**OGGETTO:** Procedimento di verifica di assoggettabilità di cui all'art. 19 del D. Lgs. 152/2006 ed all'art. 48 della L.R. 10/2010 nuovo depuratore biologico in località Bottegone nel comune di Pistoia

Invio risposta integrazioni del 21/02/2025 prot n. 16363

Figura 1 Schema di flusso aggiornato

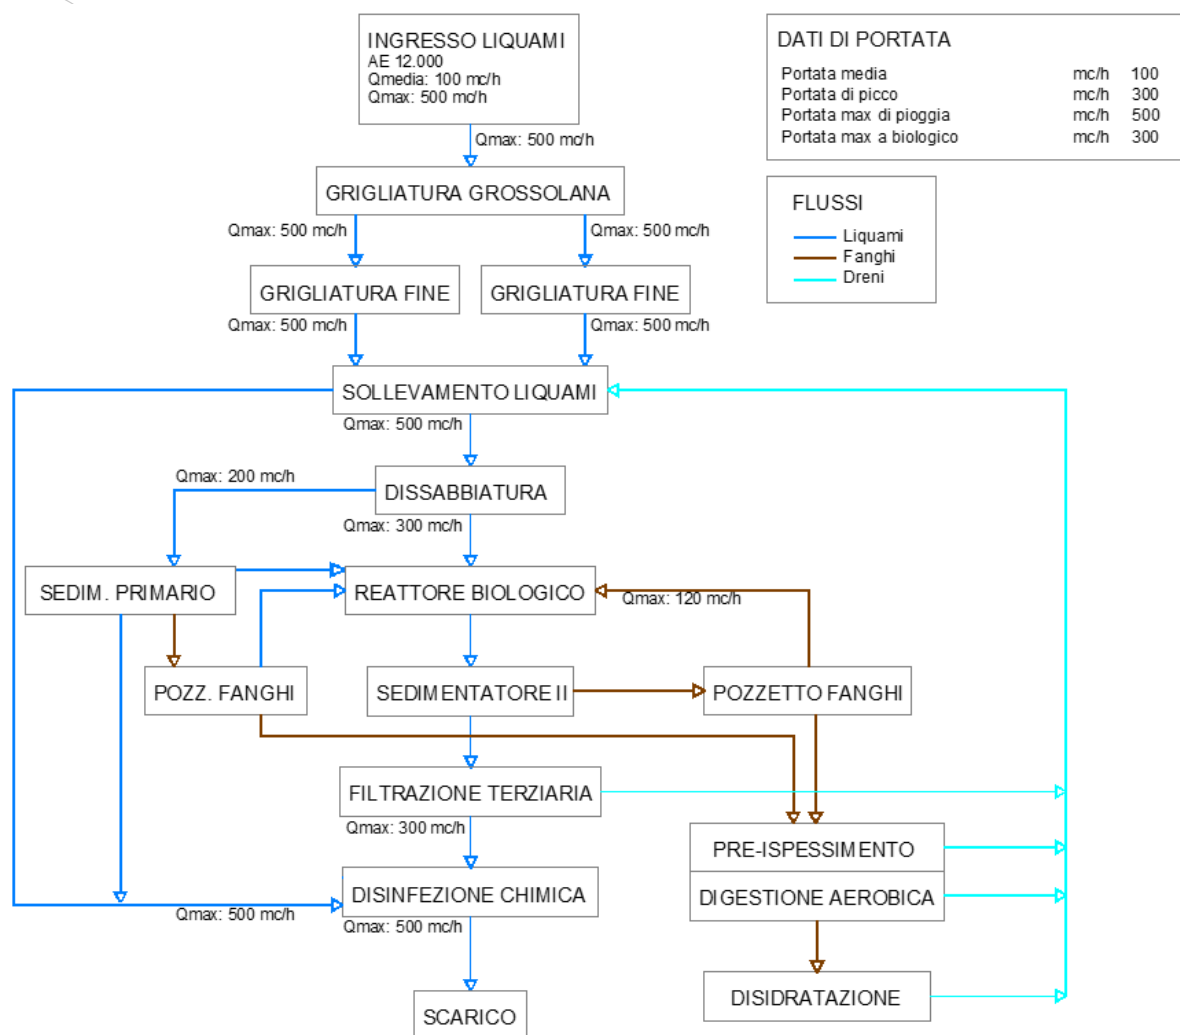
- *confrontando lo "Schema di flusso dell'impianto" pag. 12 della "Relazione Tecnica di Processo" (elaborato R.IM.1) e quanto riportato nella "Planimetria Generale Condotte" (elaborato T.ID.1), nello schema di flusso dell'impianto non viene indicato il pozzetto di raccordo nel quale confluiscono i reflui provenienti dall'uscita del sedimentatore primario (in planimetria linea L8) ed i reflui provenienti dal sollevamento iniziale (in planimetria linea L10, by-pass,);*

- nello schema di flusso non è indicato il possibile flusso di refluo dal sedimentatore primario al trattamento biologico (linea L9 in planimetria);

In figura 1 è riportato lo schema di flussi aggiornato con le indicazioni che per mero errore materiale non erano riportate nel precedente schema di flusso nell'elaborato R.IM.1. Per una chiarezza maggiore in allegato A01 si riporta la tavola di dettaglio del P&ID.

La precedente figura 1 dello schema di flusso aggiornato riporta il dettaglio richiesto.
